## SPECYFIKACJA WARUNKÓW ZAMÓWIENIA „Przebudowa i rozbudowa stadionu miejskiego w Dynowie- etap I”

Nr sprawy: SG.271.3.2023

Dotyczy zamówienia publicznego: „Przebudowa i rozbudowa stadionu miejskiego w Dynowie- etap I”

### WYJAŚNIENIA NA ZADANE PYTANIA

Rys. 1. Przykładowe rozwiązanie pojedynczego elementu bariery ochronnej  
W związku z powyższym ulega zmianie pozycja nr 74 przedmiaru robót branża budowlana  
(balustrady ochronne płyty boiska):

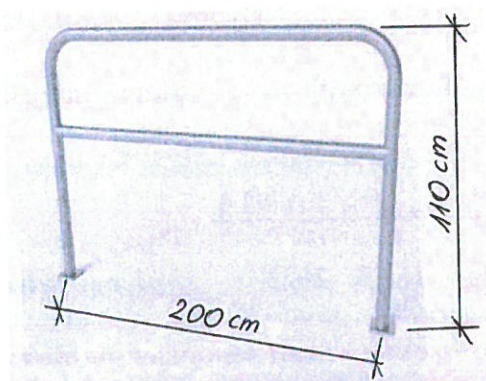
*„W związku z udzieloną odpowiedzią na zadane pytanie dotyczące balustrady ochronnej płyty boiska” – poz.74 przedmiaru robót – 264m proszę o podanie w jaki sposób ma być montowana balustrada (jakiej długości przęsła) i czy ma być jej 264mb (jak w przedmiarach)”.*

Balustrady ochronne płyty boiska (poz. 74 przedmiaru robót) zaprojektowano o długości 132m i stanowią one gotowe bariery ochronne z poprzeczką (przykładowe rozwiązanie podano na rysunku poniżej) – lokalizacja balustrady ochronnej (barier) jak na załączniku graficznym.

W/w balustrady ochronne będą montowane bezpośrednio do fundamentów (punktowych) za pomocą stalowych kołków rozporowych na kotwie chemicznej.

Przyjąc do wyceny element bariery ochronnej o długości ok. 2,0 m, wys. 1,10 m.
